TE GREEN DEV 3 S.R.L.
IMPIANTO INTEGRATO AGRIVOLTAICO
COLLEGATO ALLA RTN
POTENZA NOMINALE 39,5 MW
COMUNE DI TROIA (FG)

PROGETTO DEFINITIVO IMPIANTO AGRIVOLTAICO

**Risposta alla Richiesta di chiarimenti e
integrazioni - Ministero della Cultura**

2747_4499_TR_INT_R01_Rev0_Integrazioni MIC

Figura 2.1: Beni Paesaggistici e architettonici individuati all'interno dell'Area Buffer (AVIC)

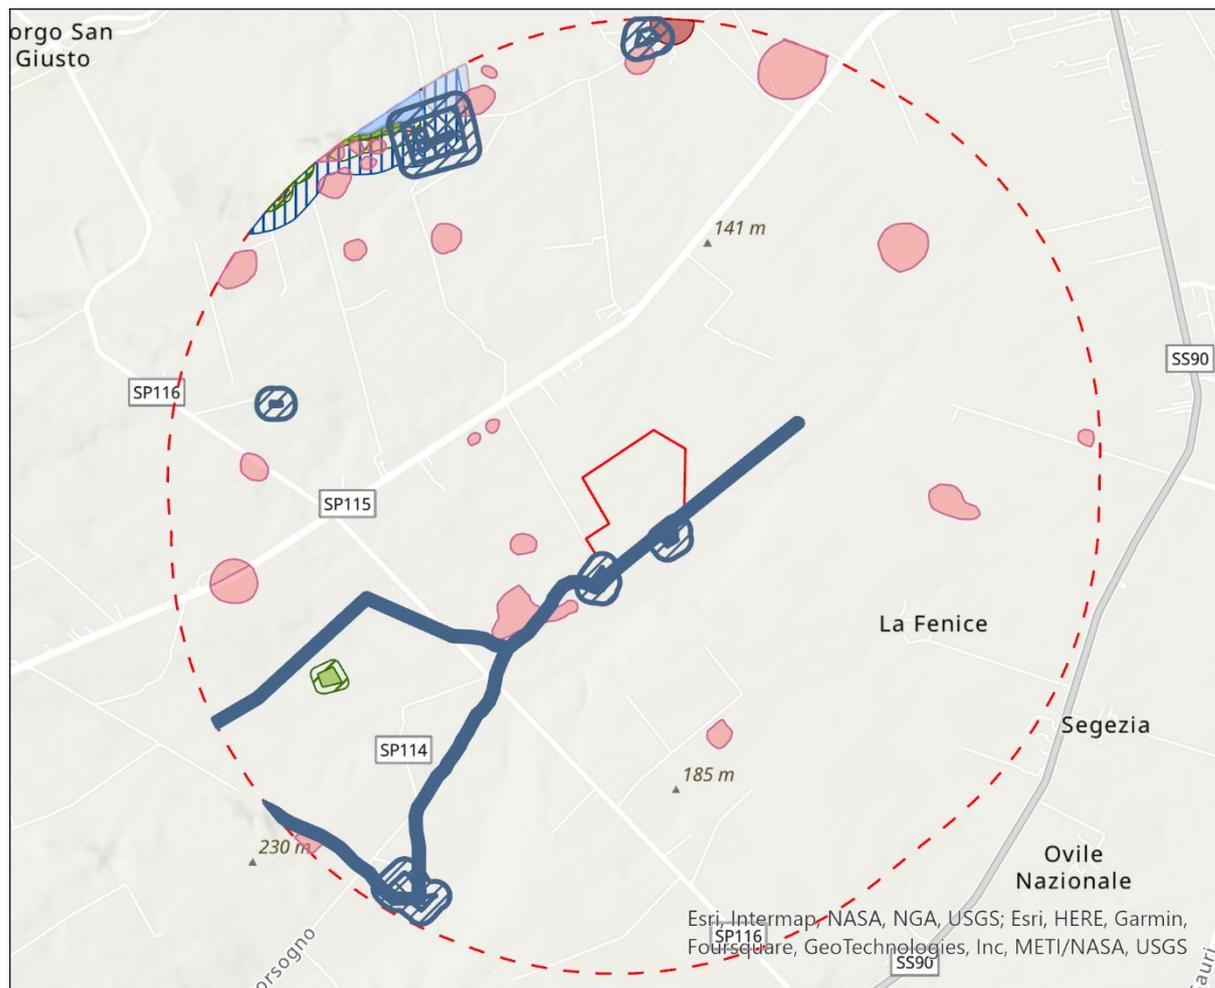
Richiesta: in merito all'individuazione dei beni culturali, si chiede di voler graficizzare i beni architettonici e paesaggistici presenti nell'area buffer di riferimento, elencati nel paragrafo 2.4.1 della Sintesi non Tecnica.

il Paragrafo 2.4.1 della Sintesi non Tecnica è relativo all'impatto visivo cumulativo e all'impatto sul patrimonio culturale e identitario in riferimento alla D.G.R n. 2122 del 23 Ottobre 2012. Si riporta di seguito quanto richiesto.

Di seguito si riporta un inquadramento generale dei beni Architettonici e Paesaggistici individuati all'interno dell'Area Buffer.

Figura 2.6: Vista da Strada Statale 683 verso stazione elettrica TERNA "Sprecacener"

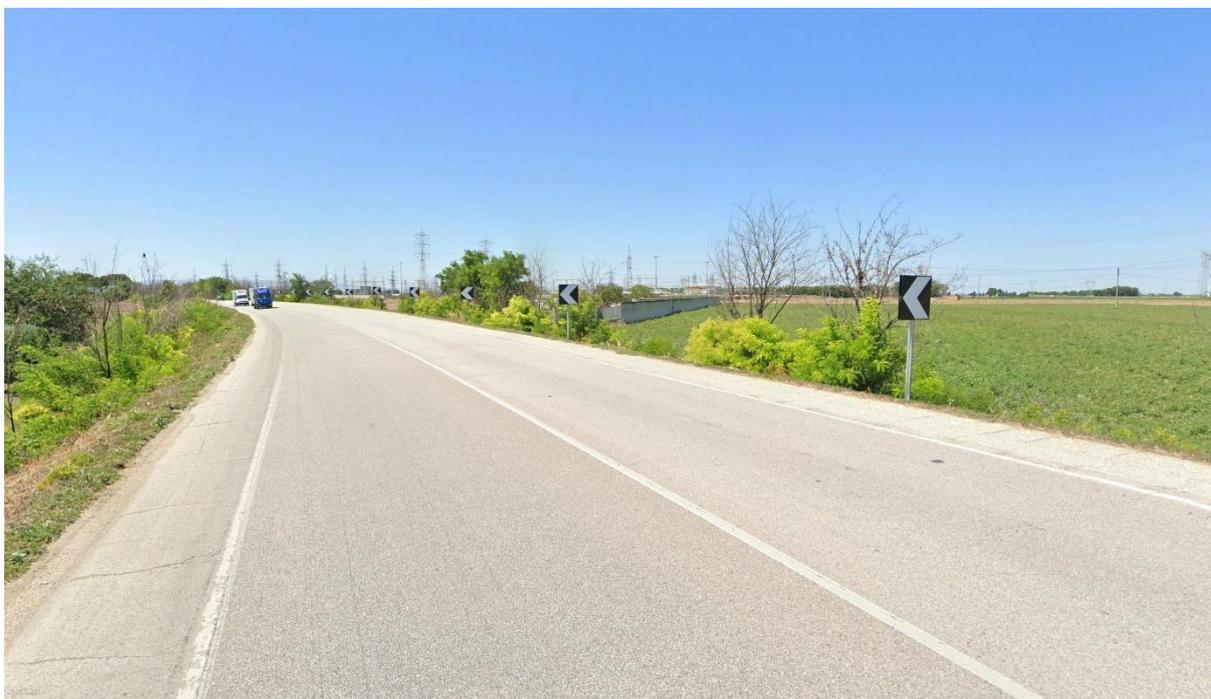
Richiesta: si chiede di voler predisporre una carta dell'intervisibilità di dettaglio dell'impianto agrivoltaico in oggetto e delle Opere connesse, estesa alle Aree Contermini, come definite dalle Linee Guida del D.M 10.09.2010, con base cartografica I.G.M in scala 1: 25000, con l'indicazione a diversa tonalità della visibilità dell'impianto; sulla medesima cartografia andranno indicate le Strade Panoramiche e di valenza Paesaggistica, la Rete Tratturale, il sistema insediativo delle Abbazie, la rete delle masserie storiche, le aree Archeologiche e di Interesse Archeologico, nonché tutti gli ulteriori beni culturali sottoposti a tutela ai sensi della Parte II del D.Lgs 42/2004 e tutti i beni paesaggistici sottoposti a tutela ai sensi della Parte III del medesimo Decreto Legislativo;

In merito alle opere connesse si evidenzia che la Stazione di Elevazione MT/AT e la stazione di condivisione sono localizzate all'interno di un contesto territoriale fortemente caratterizzato da opere di utilità elettrica in quanto poste in prossimità della Stazione TERNA "Spreccacenero", dato appunto il contesto agricolo ma fortemente antropizzato in cui ricadono, in questa fase si è scelto di non valutare l'eventuale visibilità di queste opere.

Il principale recettore dalle quali le opere possono essere percepite risulta essere la Strada Statale 673. Nel caso in cui si ritenga opportuno può essere valutata la possibilità di realizzare un filare alberato, posto in adiacenza al tratto di Strada Statale dalla quale le opere connesse possono risultare visibili per mitigarne la presenza.

Si riporta di seguito una vista dalla Strada Statale che mostra lo stato attuale dei luoghi e l'antropizzazione delle aree interessate.

Figura 2.7: Visibilità dell'impianto in relazione ai beni e ai tracciati viari presenti nell'Area Buffer

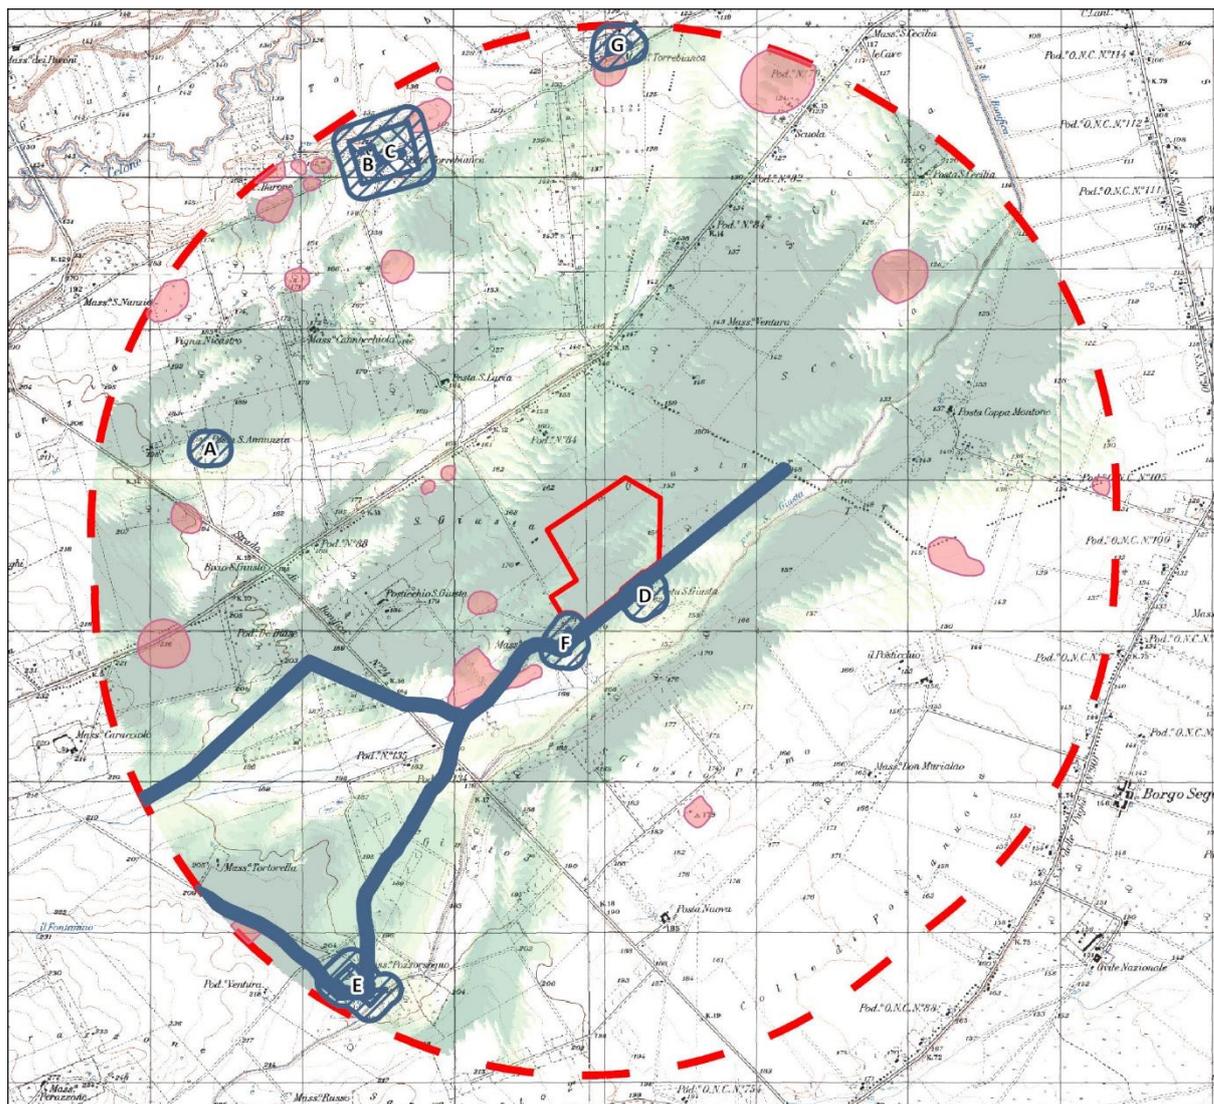
Richiesta: si chiede di elaborare rendering fotografici su immagini reali (no Google Earth) ad alta definizione, realizzate in condizione di piena visibilità (assenza nuvole, nebbia, foschia, etc.) con coni visuali privi di ostacoli in primo piano; in particolare, tenuto conto della rete tratturale nell'area di riferimento e della rete viaria, dovranno essere presi in considerazioni ulteriori coni visuali che si aprono lungo i suddetti percorsi in prossimità ed all'interno dell'impianto, dai quali dovranno essere elaborati i rendering richiesti;

Per lo sviluppo dei fotoinserti si è deciso di riferirsi allo Studio di Visibilità realizzato per la redazione degli elaborati allegati al presente documento (rif. 2748_4499_TR_INT_T01_Rev0_Intervisibilità di dettaglio e 2748_4499_TR_INT_T02_Rev0_Intervisibilità cumulata). I fotoinserti sono stati realizzati lungo i tratti viari e in prossimità di beni puntuali e areali maggiormente interessati dalla presenza dell'impianto, andando a selezionare quelli che risultano essere localizzati in territori dai quali l'impianto risulta essere maggiormente visibili (Alta Visibilità).

In riferimento a quanto sopra citato si riporta di seguito la Carta dell'Intervisibilità dell'impianto con la sovrapposizione dei Beni e dei tratti viari presenti nell'Area Buffer di intervisibilità teorica.

I principali tratti viari e i beni individuati nell'Area Buffer risultano essere principalmente localizzati in Aree ad Elevata e Media Visibilità, ad eccezione del *Sito Storico Culturale B – Masseria Posta Torre* e del *Sito Storico Culturale C -Masseria Posta Torrebianca*, che risultano essere localizzati in una zona a bassa visibilità.

Figura 2.9: Visibilità dell'impianto in relazione ai Beni Tutelati rilevati nell'Area Buffer e scelta dei punti di presa fotografica

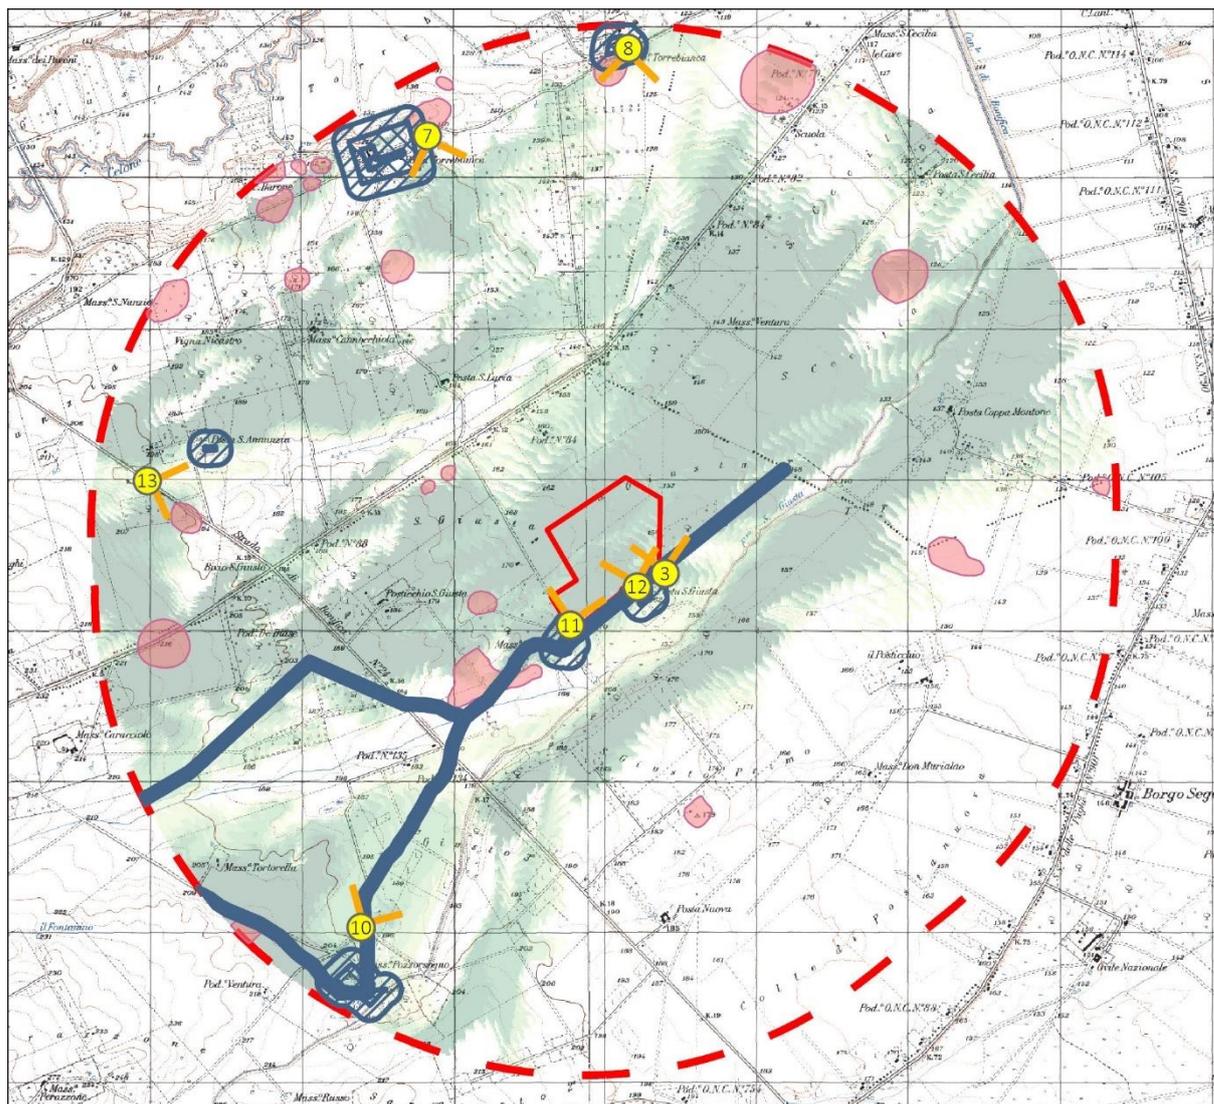
Richiesta: si chiede di elaborare rendering fotografici da e verso i beni sottoposti a tutela ai sensi della Parte II del D.Lgs 42/2004, nonché da tutte le aree archeologiche e masserie poste in prossimità dell'impianto di cui trattasi.

In riferimento a quanto chiesto si evidenzia che i fotoinserimenti **riportati al punto precedente** tengono conto di tutti i beni sottoposti a tutela individuati e percepibili all'interno del territorio in cui ricade l'impianto.

Per completezza vengono di seguito riportata una selezione dei fotoinserimenti realizzati in prossimità dei Beni tutelati individuati nelle vicinanze dell'impianto, in particolare questi sono realizzati dal *Tratturello Foggia – Monreale* e dalle Masserie individuate nel territorio che hanno il cono visivo che comprende un ulteriore elemento tutelato in modo tale da comprendere l'effettiva incidenza dell'impianto sui Beni presenti nel contesto territoriale di riferimento.

Figura 2.10: Punti di presa fotografica per la valutazione dell'effetto cumulo

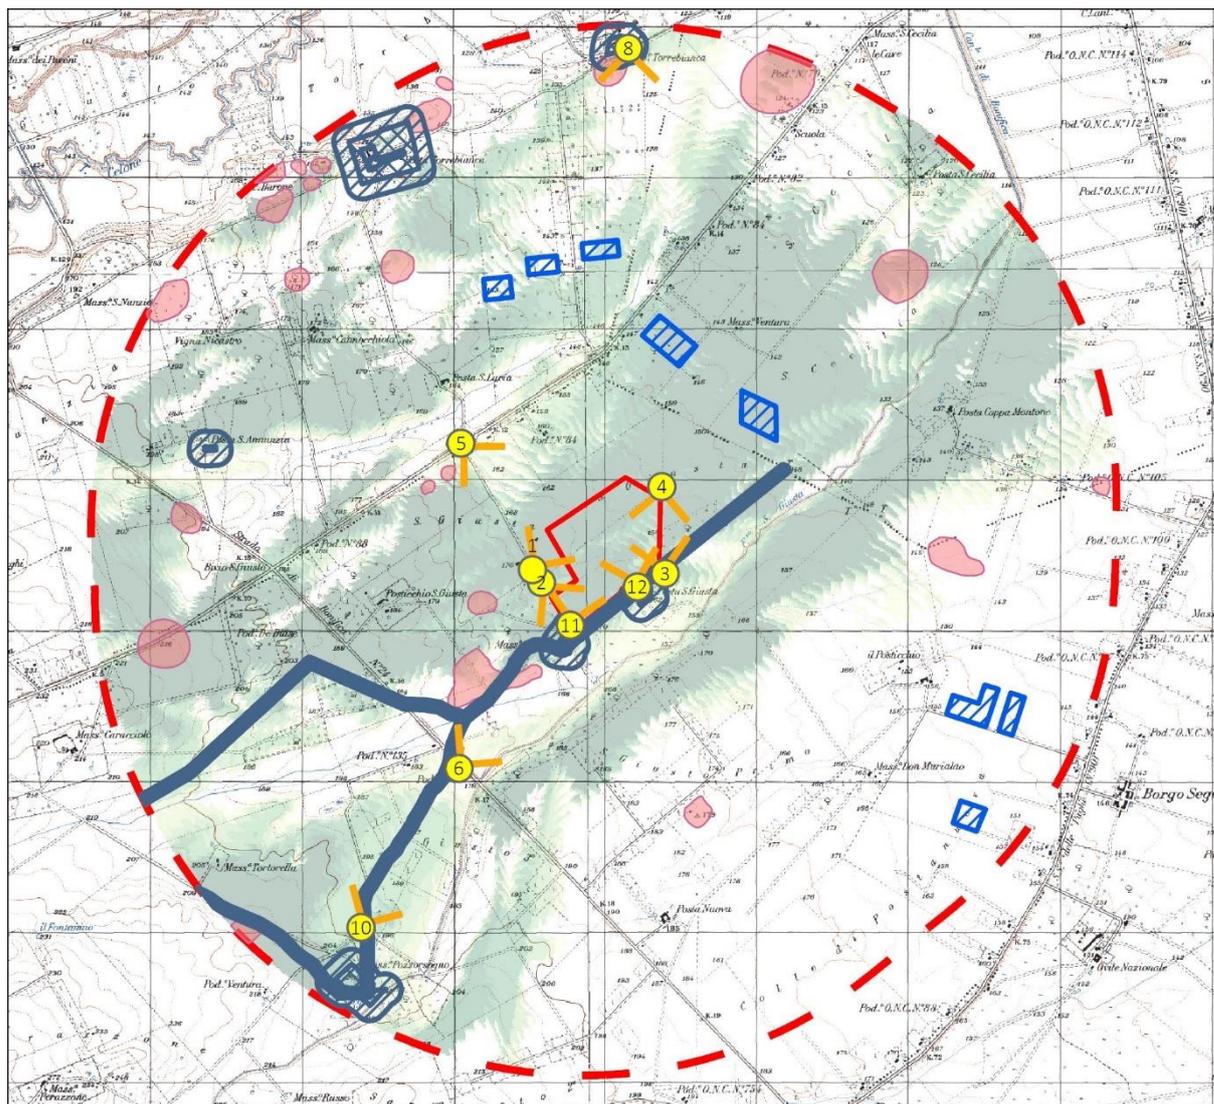
Richiesta: Si chiede che i suddetti Coni Ottici, soprattutto quelli in prossimità dell'impianto di cui trattasi vengano presi in considerazione per la valutazione dell'effetto cumulo di cui alla D.G.R n. 2122/2012 e alla D.D. 162/2014 e che gli stessi vengano riportati su apposita cartografia.

Si riportano di seguito i fotoinserti che sviluppati e già **riportati ai precedenti punti 5 e 6** nei quali risultano essere presenti ulteriori impianti fotovoltaici o eolici presenti all'interno del contesto di riferimento. È importante sottolineare che la sentenza del TAR della Puglia 281 del 2021 indica che *la pressione cumulativa sia verificabile tra tipologie di impianti analoghi*, nel contesto territoriale nel quale ricade l'impianto sono stati rintracciati alcuni impianti fotovoltaici e alcuni impianti eolici, localizzati ad una notevole distanza dal Sito in oggetto che risulta essere di una differente tipologia in quanto agrivoltaico.

Dai fotoinserimenti sopra riportati, in merito alla valutazione dell'effetto cumulo si evidenzia che gli unici impianti visibili risultano essere quelli eolici.

Figura 2.11: Individuazione dei Beni Culturali di cui alla Parte seconda del D.Lgs 42/2004 in prossimità delle Aree di installazione dell'impianto

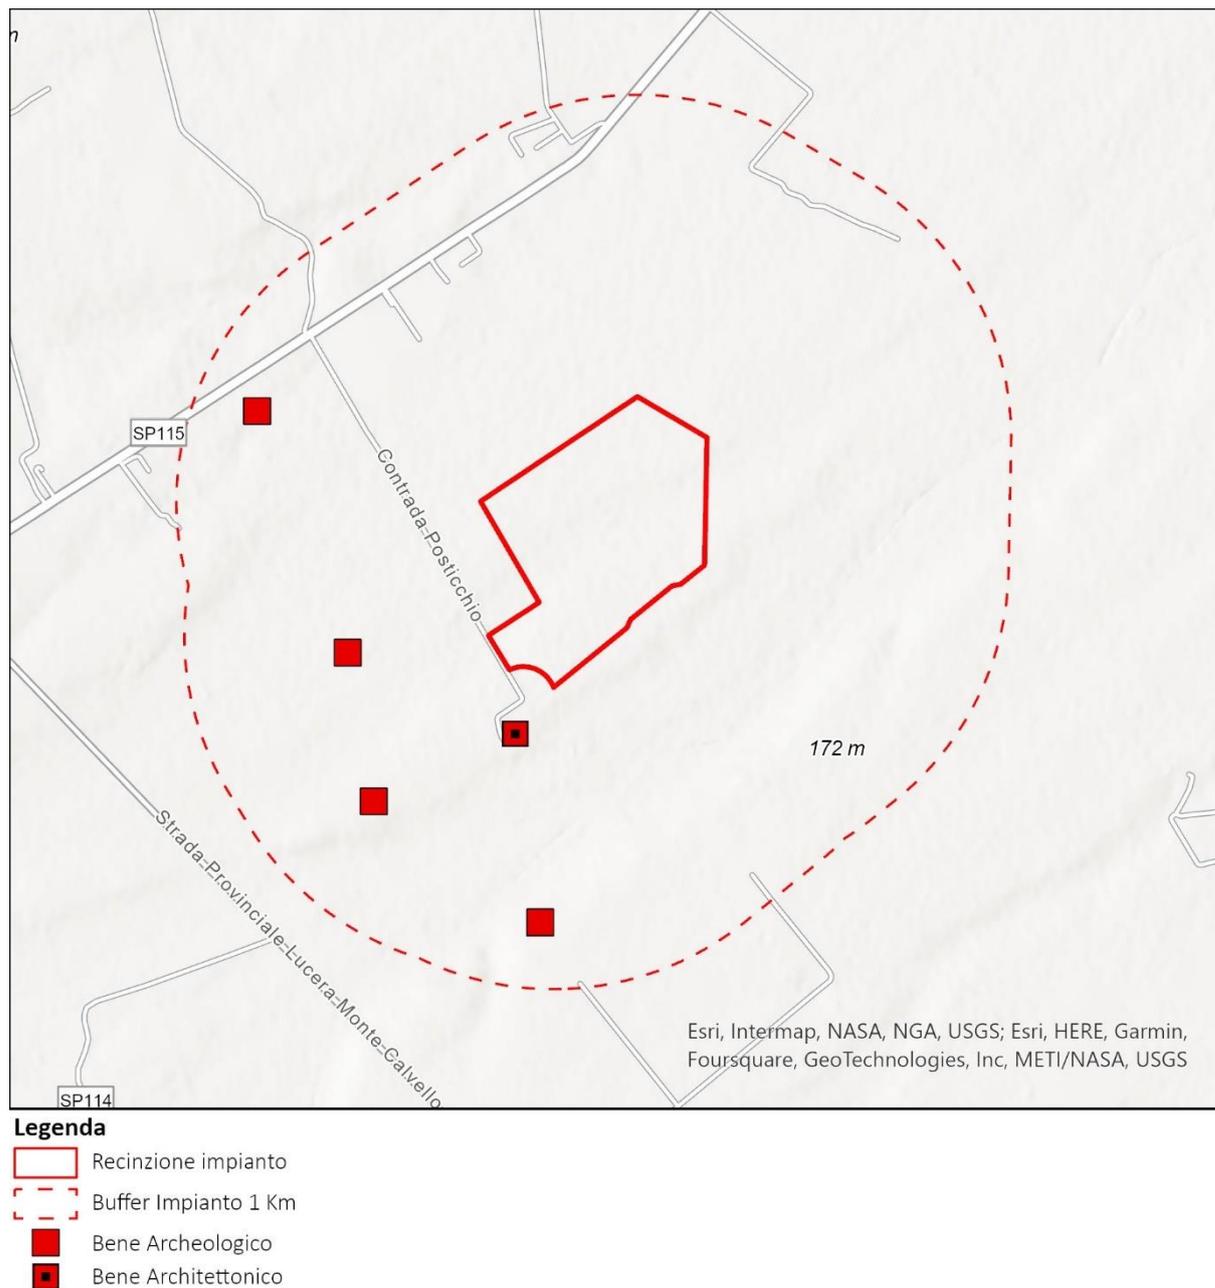
Richiesta: si chiede di voler effettuare una valutazione delle interferenze del progetto di cui trattasi rispetto alle aree e ai beni vincolati e oggetto di tutela secondo quanto previsto all'articolo 6 – *Disposizioni in materia di procedure autorizzative per gli impianti di energia da fonte rinnovabile*, co. 2, lett, c – quater del D.L 17 maggio 2022

Per la valutazione delle interferenze e la ricognizione dei Beni è stato utilizzato il Portale CartaPulia (link: <http://www.cartapulia.it/>) che riporta le perimetrazioni e le individuazioni dei Beni Culturali di cui alla Parte II del D.Lgs 42/2004. Alla luce dell'analisi effettuata sono stati individuati i seguenti beni (all'interno del Buffer di 1 Km dell'impianto, come riportato dall'Art. 6 co. 2 lett, c – quater del D.L 17 maggio 2022), che sono illustrati nello Stralcio Cartografico di seguito riportato.

In riferimento a quanto sopra riportato si evidenzia che nel Buffer di 1 km, come riportato dall'Art. 6 co. 2 lett, c – quater del D.L 17 maggio 2022 si rileva la presenza di 4 Beni Archeologici ed un Bene Architettonico. Si evidenzia che nessuno dei Beni individuati interferisce con le Aree di Installazione dell'impianto, inoltre risulta importante segnalare che la presenza di eventuali Beni sottoposti a tutela all'interno del Buffer, non comporta la non idoneità dell'area in quanto il co 2 lett, c – quater dell'Articolo 6 del D.L. 17 maggio 2022 è riferito all'individuazione delle Aree Idonee.
